# ÚZEMNÍ PLÁN MĚSTA BRNA

Textová část Odůvodnění

Kapitola 18 Rozhodnutí o námitkách (včetně odůvodnění)

Svazek Nb44 *(bez osobních údajů)*

Námítka číslo 1 (zákres)

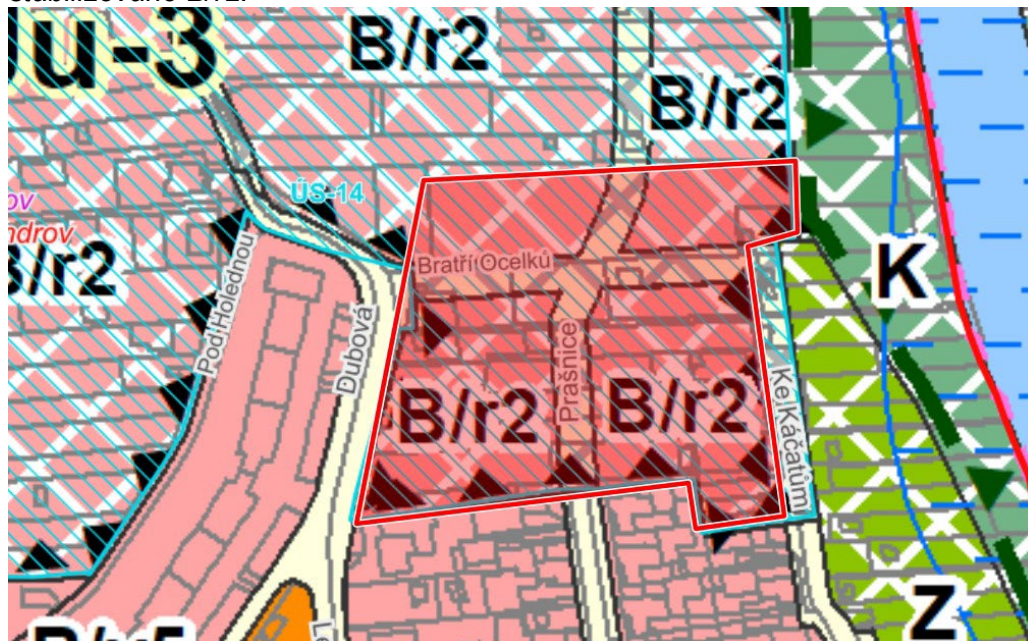
Jakožto vlastník p.č. [redacted] k.ú. Jundrov a dalších podávám námítku k regulaci UP v předmětné ploše.

Vyznačený polygon je celý zastavěný. Není důvod k regulaci jakožto návrhové plochy.

Část okolo mého RD (uprostřed) je zastavěna výhradně RD výšky obvykle do 7m, výjimečně při pohledu z ulice díky garáži v suterénu výška do 10m. Část při ulici Optátova zahrnuje 4 bytové doby s 3 patry a jedním ustupujícím. Del regulace tedy jde též o stavby do 10m. (nadto naproti těmto bytovým domům je stejně vysoký dům tzv. Plemenáři (3 patra) jež je v stabilizované ploše B/r2).

V severní části vyznačené oblasti se nachází velká výstavba 42 RD jež realizuje Moravská stavební. Akt. jsou stavby ve fázi dokončených hrubých staveb. Právě probíhá osazování oken, realizace vnitřních rozvodů elektřiny, vody a dalších. Očekávané dokončení je v roce 2021. Tedy do doby začátku platnosti nového ÚPmB budou obydlené. V celém území se nenachází jediná proluka jež by ještě mohla být zastavěna.

Žádám, aby celá lokalita byla označena výhradně jako stabilizovaná plocha s regulací B/r2.

Námítce se vyhovuje.

Pořizovatel se ztotožňuje s námítkou směřující ke způsobu vymezení funkčních ploch pro bydlení v rozvojové lokalitě Ju-3 a dává pokyn Zpracovateli, aby upravil hranice této rozvojové plochy dle aktuálního stavu. Tj. aby vyřadil z rozvojové plochy pozemky, na kterých se již dnes staví a v příštím roce bude dokončovat výstavba, a přesunul je z návrhové plochy do plochy stabilizované B/r2.
